Saksframlegg

**Detaljregulering for Snekkevika- Offentleg ettersyn og høyring
KOMMUNEDIREKTØREN SITT FRAMLEGG TIL VEDTAK:**

Snekkevika, gnr.464, bnr. 41 mfl. Plan-id 4631 2020 007, vist på plankart sist datert 29.05.2022 , med tilhøyrande føresegner datert 29.05.2022.

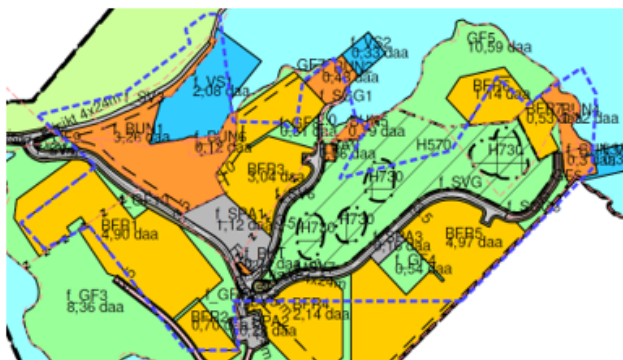
Over ser vi byggegrense mot sjø i KDP stipla i rosa/blått lagt over plankartet for Snekkevika. Forslagsstillar har gjort fleire endringar etter arbeidsmøte (vedlegg 11) med kommunen der m.a. byggegrensa mot sjø var tema:

- Areal avsett til småbåthamn (VS) er redusert
- Hyttetomtane nærast Kjesethjørna er tatt vekk
- Tilkomstvegen som ligg ved tjørna er omregulert til gangveg SGG4 som skal grusast, samt at vegen er redusert i breidda med 1 meter
- BFR4 er snevra inn mot tjørna
- Grønstruktur mot sjø er regulert inn langs hyttetomtane T8 og T9

Kommunedirektøren vurderer at den føreslåtte utbygginga tek omsyn til strandsona og tilgang til denne mellom anna ved at det er regulert for eit ope naust med tilgang til kai/brygge innerst i Snekkevika og at tilgang til sjø og vassdrag er sikra ved regulerte friområder.

Utnytt frå plankart

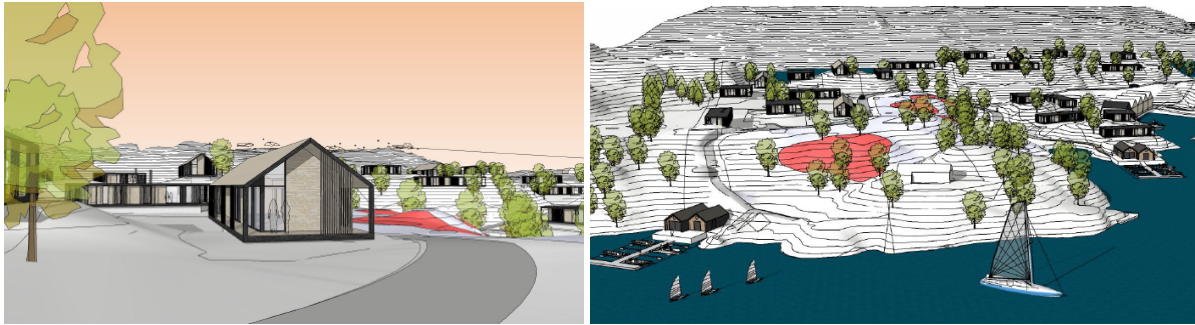
Internvegen til hytteområdet, SV4, er flytta i tråd med vedtaket i gamle Radøy kommune for ikkje å kome i konflikt med det eksisterande naustområdet på BUN1.

SV4 er også flytta i høve innspel Statsforvaltaren ved oppstart, då vegen i planinitiativet var tenkt plassert langs Kjesethtjørna. Slik den no ligg kjem vegen ikkje i direkte konflikt med naustområdet eller byggegrensa mot tjørna, men den vil ligge noko tungt i terrenget. I planprosessen er det derfor stilt krav om at terrenginngrep skal synleggjerast i hovudplan for teknisk infrastruktur som skal godkjennast av vegavdelinga til kommunen slik at ein oppnår best mogleg tilpassing. Som nemnt er internvegen til det øvste delfeltet BFR1 og 2 regulert som gangveg for å minimera nærføring til tjørna og terrenginngrep.
